**Zulassungs- und Genehmigungsstelle
für Bauprodukte und Bauarten**

**über die Ergänzung der
allgemeinen Bauartgenehmigung
vom 20. Januar 2023**

Z-19.14-2122

**Bauart zum Errichten der Brandschutzverglasung "Promat-Ganzglaswand F1-60" der
Feuerwiderstandsklasse F 60 nach DIN 4102-13**

Abbildung 1: Glasaufbau

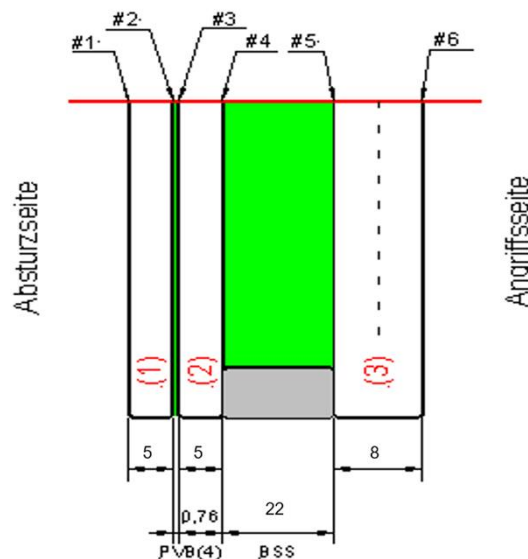
Die einzelnen Verbundglasscheiben müssen in rechteckiger Form folgende Abmessungen aufweisen:

- maximale Höhe: 3500 mm
- maximale Breite: 1500 mm
- minimale Breite für Randscheiben: 600 mm
- minimale Breite für Feldscheiben: 400 mm
- Sofern für die Schicht (1) der Scheibe
 - Floatglas (Kalk-Natronsilikatglas) nach DIN EN 572-9¹ oder
 - teilvorgespanntes Glas (TVG) nach DIN EN 1863-2²

- 600 mm bis zu einer Höhe von 2200 mm, und
- 900 mm bis zu einer Höhe von 4000 mm,

wobei die Mindestbreiten der Randscheiben gemäß Tabelle 1 einzuhalten sind.

Die Verbundglasscheiben müssen den in Abbildung 1 dargestellten Glasaufbau aufweisen:

Die Orientierung der Glasscheiben hinsichtlich Angriff- und Absturzseite ist zu beachten.

Schichten (1) und (2):

- Es sind Scheiben aus
 - thermisch vorgespanntem Kalknatron-Einscheibensicherheitsglas (ESG) nach DIN EN 12150-2³ oder
 - heißgelagertem Kalknatron-Einscheibensicherheitsglas nach DIN EN 14179-2⁴ zu verwendenDie Dicke der Einzelscheibe muss ≥ 5 mm bis ≤ 15 mm betragen.

- Alternativ dürfen Scheiben aus
 - Floatglas (Kalk-Natronsilikatglas) nach DIN EN 572-9¹ oder
 - teilvorgespanntem Glas (TVG) nach DIN EN 1863-2² verwendet werden.Die Dicke der Einzelscheibe muss in diesem Fall ≥ 6 mm bis ≤ 15 mm betragen.

- Die Scheiben dürfen klar oder in der Masse eingefärbt sein.
- Schicht (1) darf auf der Oberfläche #1 nach DIN EN 1096-4⁵ beschichtet sein.
- Keramische Beschichtungen (Emaillierungen) sind

- bei Verwendung von Scheiben aus thermisch vorgespanntem Kalknatron-Einscheibensicherheitsglas (ESG) oder heißgelagertem Kalknatron-Einscheibensicherheitsglas nur auf der Oberfläche #4,

- bei Verwendung der alternativen Scheiben nur auf den Oberflächen #2 und #4 zulässig.
- Die Scheiben sind zu Verbund-Sicherheitsglas (VSG) nach DIN EN 14449⁶ mit Polyvinylbutyral-Folie (PVB) zu laminieren. Die PVB-Folie darf klar oder mattiert sein und hat eine Nenndicke von mind. 0,76 mm und maximal 3,04 mm. Die PVB-Folie muss folgende Eigenschaften bei einer Prüfung nach DIN EN ISO 527-3⁷ (Prüfgeschwindigkeit: 50 mm/min, Prüftemperatur: 23 °C) aufweisen:

- Reißfestigkeit: > 20 N/mm²
 - Bruchdehnung: > 250 %
- Alternativ kann ein VSG mit PVB-Folie verwendet werden, welches die in Anhang B.2 von DIN 18008-1⁸ beschriebenen Eigenschaften aufweist.

Brandschutzschicht (BSS):

- Die sog. Brandschutzschicht muss 22 mm dick sein.

Schicht (3):

- Es ist eine Scheibe aus
 - thermisch vorgespanntem Kalknatron-Einscheibensicherheitsglas (ESG) nach DIN EN 12150-2³ oder

- heißgelagertem thermisch vorgespannten Kalknatron-Einscheibensicherheitsglas nach DIN EN 14179-2⁴ zu verwenden.
Die Dicke der Einzelscheibe muss ≥ 8 mm bis ≤ 15 mm betragen.

- Sofern für Schicht (1) und (2)
 - Floatglas (Kalk-Natronsilikatglas) nach DIN EN 572-9¹ oder
 - teilvorgespanntes Glas (TVG) nach DIN EN 1863-2²verwendet wird, muss die Dicke der Einzelscheibe ≥ 12 mm bis ≤ 15 mm betragen. Beschichtungen nach DIN EN 1096-4⁵ sind dann nur auf der Oberfläche #6 zulässig.

- In allen anderen Fällen sind keramische Randbeschichtungen (Emaillierungen) auf Oberfläche #5 zulässig. Beschichtungen nach DIN EN 1096-4⁵ sind auf der Oberfläche #6 zulässig.

- Alternativ darf die Schicht (3) auch aus Verbund-Sicherheitsglas (VSG) bestehen. Dabei gilt Folgendes:
 - Das VSG muss den Bestimmungen nach DIN EN 14449⁶ entsprechen. Die PVB-Folie darf klar oder mattiert sein. Sie muss $\geq 0,76$ mm und $\leq 3,04$ mm dick sein und folgende Eigenschaften bei einer Prüfung nach DIN EN ISO 527-3⁷ (Prüfgeschwindigkeit: 50 mm/min, Prüftemperatur: 23 °C) aufweisen:

- Reißfestigkeit: > 20 N/mm²
 - Bruchdehnung: > 250 %
 - Alternativ darf ein VSG mit PVB-Folie, welches die Anforderungen von DIN 18008-1⁸ Anhang B.2 erfüllt, verwendet werden.

- Das VSG muss aus zwei gleichdicken Scheiben aus
 - thermisch vorgespanntem Kalknatron-Einscheibensicherheitsglas (ESG) nach DIN EN 12150-2³ oder
 - heißgelagertem thermisch vorgespannten Kalknatron-Einscheibensicherheitsglas nach DIN EN 14179-2⁴bestehen.

- Die Nenndicke der Einzelscheiben des VSG muss ≥ 5 mm bis ≤ 12 mm betragen.
 - Keramische Beschichtungen oder Beschichtungen nach DIN EN 1096-4⁵ sind nur auf der Oberfläche #6 zulässig.
